ルネサス エレクトロニクス株式会社
 第二ソリューション事業本部 汎用第二事業部
 アナログ&パワーソリューション第三部
 発行日 : 2016年1月8日
 管理番号 : CST-R2-T664 Rev.1.1

4Mb低消費電力SRAM TSOPパッケージ製品の後工程生産拠点変更に関するご案内

エンボステープ ポケット断面図

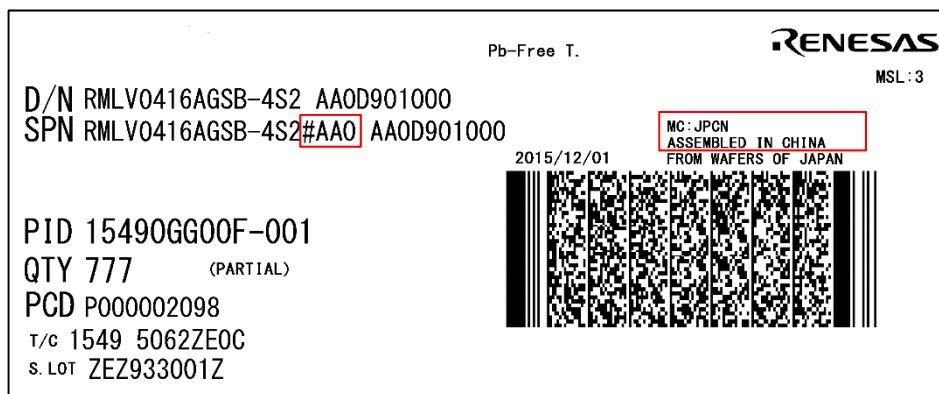
- ・ エンボステープにおけるパッケージの着座高さが変更になります。下記の表をご参照ください。
- ・ エンボステープ幅、エンボステープピッチの変更はございません。
- ・ リール径の変更はございません。

パッケージタイプ	変更前		変更後	
		エンボス型名	パッケージ着座高さ (mm)	エンボス型名	パッケージ着座高さ (mm)
エンボス キャリア テープ	32pin sTSOP (I)	MTE2412H-28P2C-A	1.3	TSOP28	1.4
	32pin TSOP (II)	MTE3216H-50P3W	1.2	TSOP32-6	1.3
	44pin TSOP (II)	MTE3216H-28P3Y	1.2	TSOP44-3	1.3

4. 変更前後製品の識別について

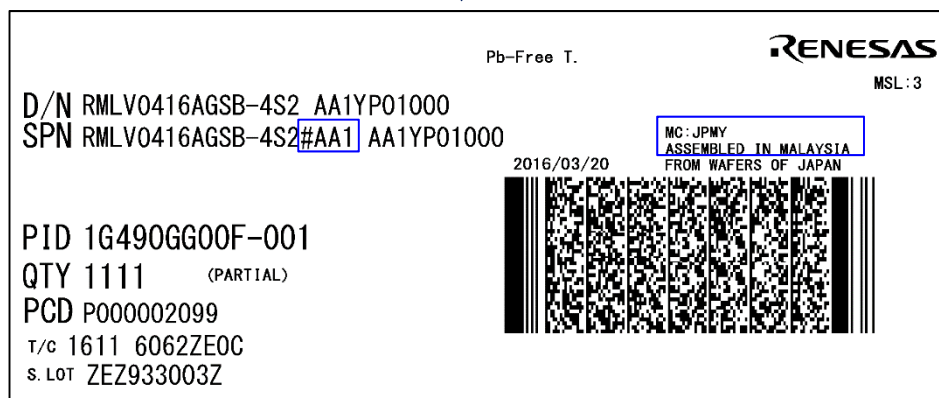
パッケージ現物のマーキング原産国表示において識別可能ですが、出荷梱包ラベル上での型名と組立原産国表示も変更となるため、梱包状態においても識別可能です。
